MEMORIAL DESCRITIVO DE SERVIÇOS E ESPECIFICAÇÕES TÉCNICAS

Obra: Pavimentação das vias internas da Academia de Polícia Civil de Santa Catarina -
ACADEPOL/SC
Município: Florianópolis/SC
Órgão: Polícia Civil de Santa Catarina

Revisão, formatação e atualização técnica do memorial

Figura 3 - Cálculo de volume de aterro e plano de corte

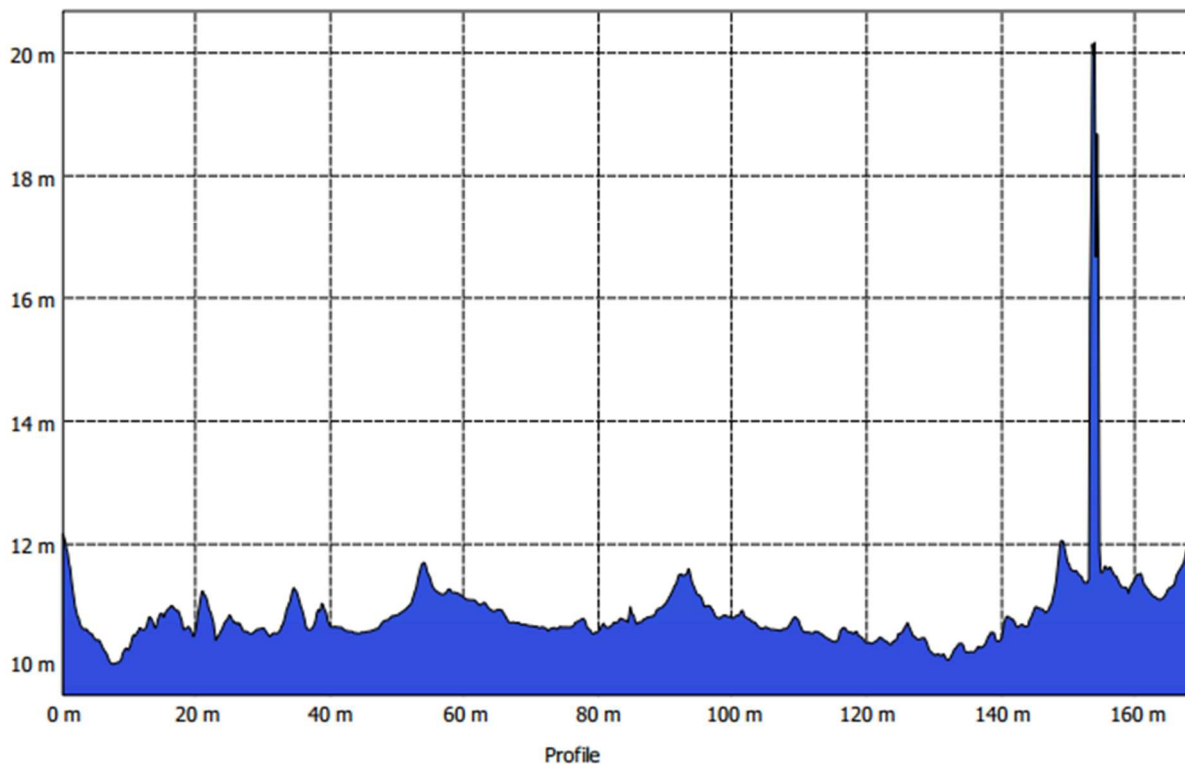
Deverá ser executado aterro e base complementar na região delimitada no projeto entre o ginásio de esportes, as salas de aula e o estande de tiro, conforme área indicada nas figuras e anexos deste memorial.

Conforme relatório de cálculo, a área delimitada para intervenção possui 439,023 m² e o volume líquido de aterro complementar calculado é de 240,117 m³, obtido pela diferença entre o volume abaixo do plano de referência e o volume acima do plano de referência.

Para compatibilização da solução executiva com o orçamento atualizado, o volume líquido calculado foi segregado em duas parcelas: a camada final de brita graduada simples, com espessura de 20 cm, e o volume remanescente de aterro mecanizado com solo argilo-arenoso.
